次浴-其它-5c4

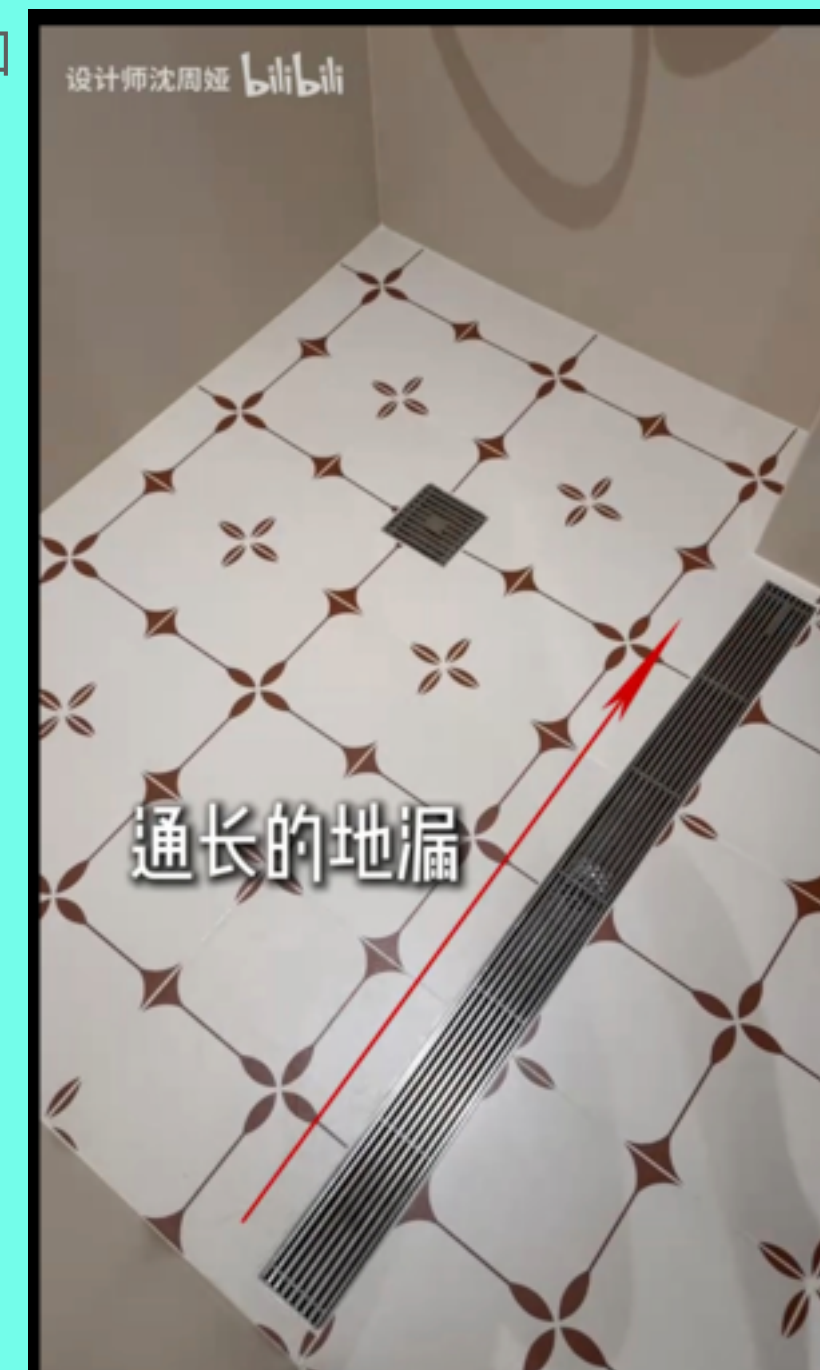
次浴地板, 考虑使用中央集水器, 必须使用可拆挡板型号

这种分隔加四边流水的设计不实用. 非常多的卫生死角. 尽可能避免

淋浴房的地面应该是粗糙, 防滑的, 但不要四周一圈的. 不好清理

可以中央下水加入口长条地漏

有趣的地漏, 我们可以学他在一侧做降版. 但使用正常的地漏. 这样水会一优先积在这个地方. 不过实用性存疑. 另外清理可能也不好清
